PS_EN
Title
Voltage Level Translation
Size A3
Document Number <Doc>
Rev <RevCo
Date: Tuesday, October 07, 2014
Sheet 4 of 4

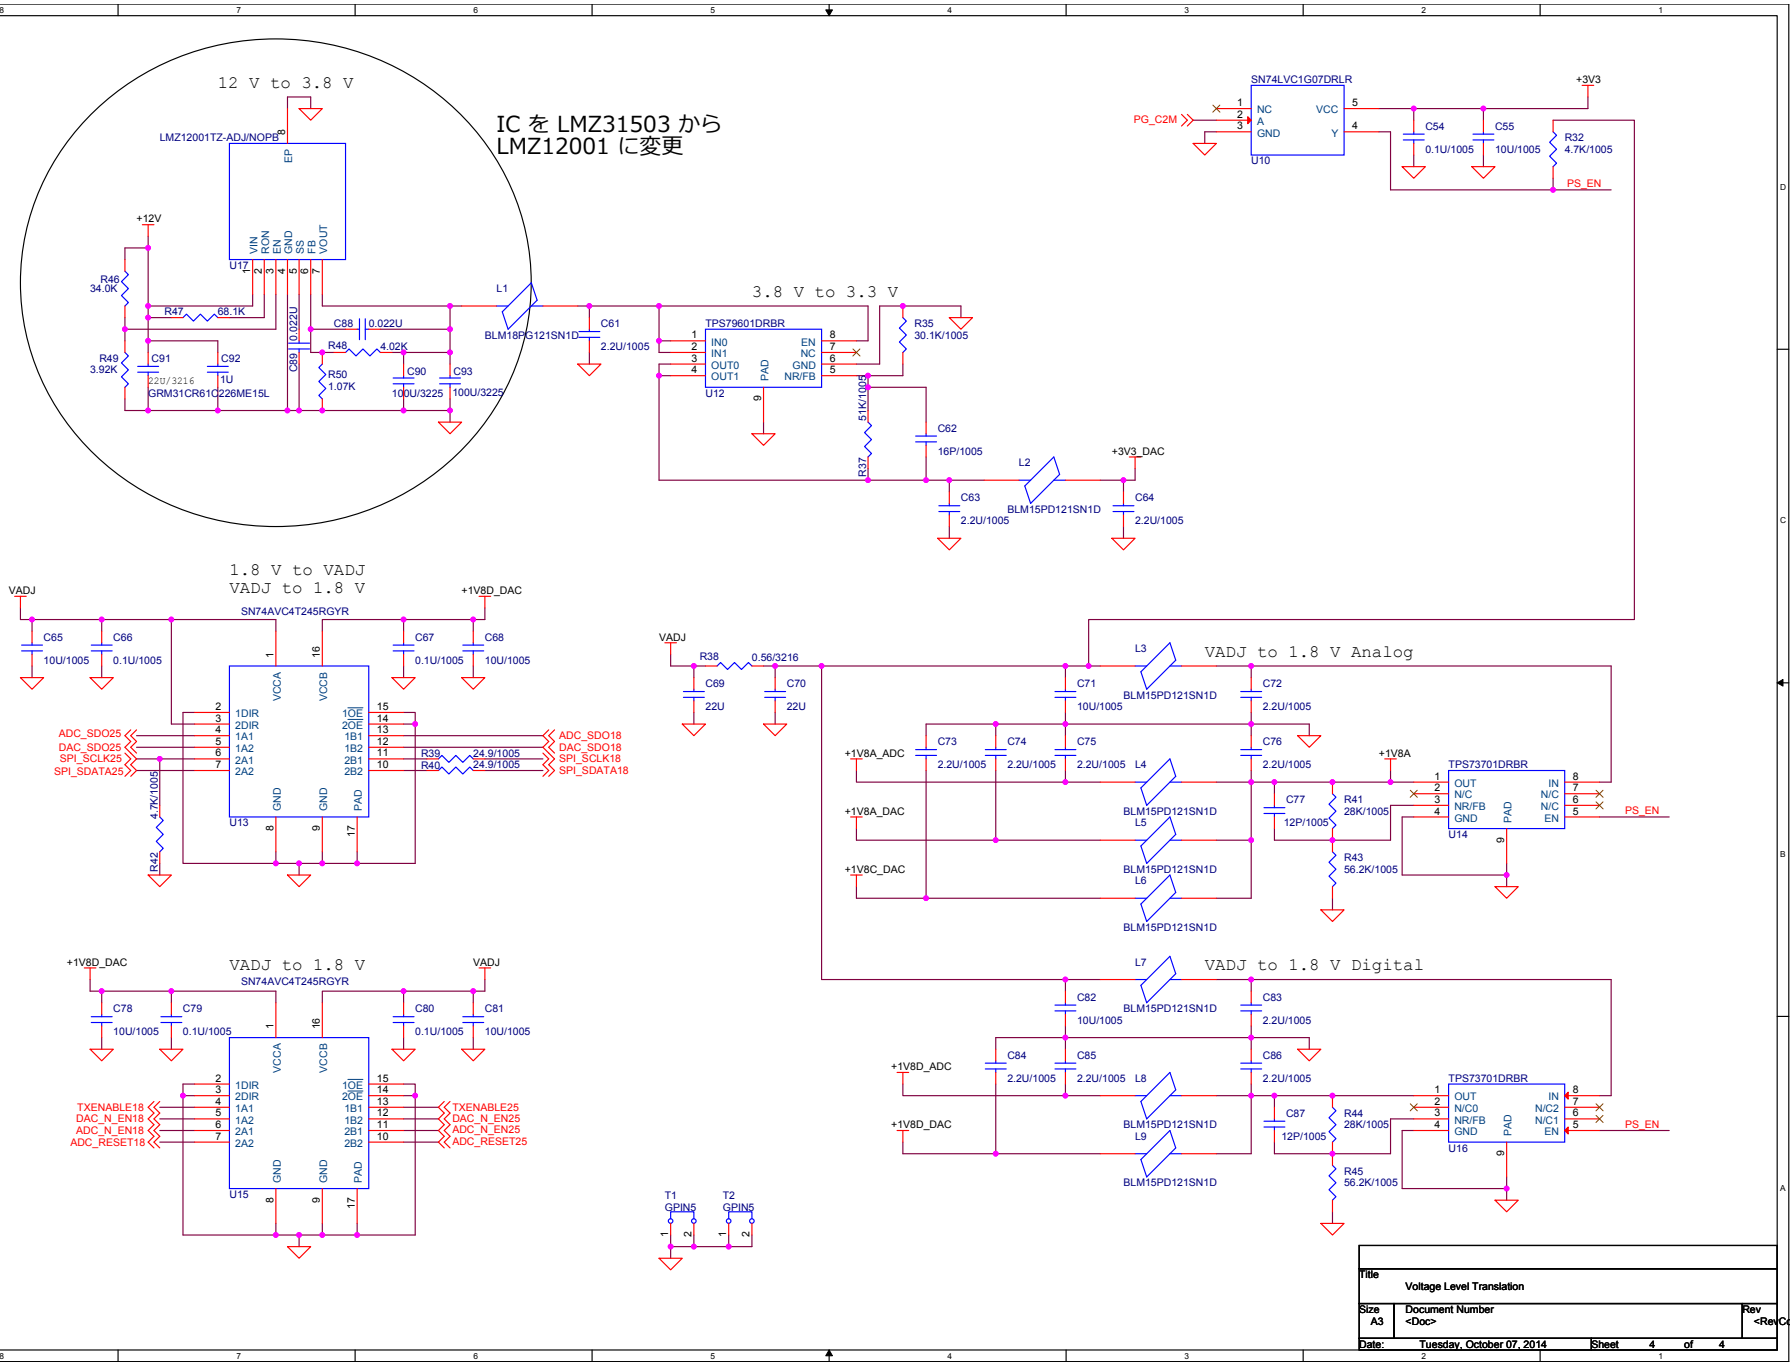
12 V to 3.8 V
IC を LMZ31503 から
LMZ12001 に変更
LMZ12001TZ-ADJ/NOPB
U17
+12V
R46 34.0K
R47 68.1K
R49 3.92K
C91 22U/3216 GRM31CR61C226ME15L
C92 1U
C88 0.022U
C89 0.022U
R48 4.02K
R50 1.07K
C90 100U/3225
C93 100U/3225
L1 BLM18PG121SN1D
C61 2.2U/1005
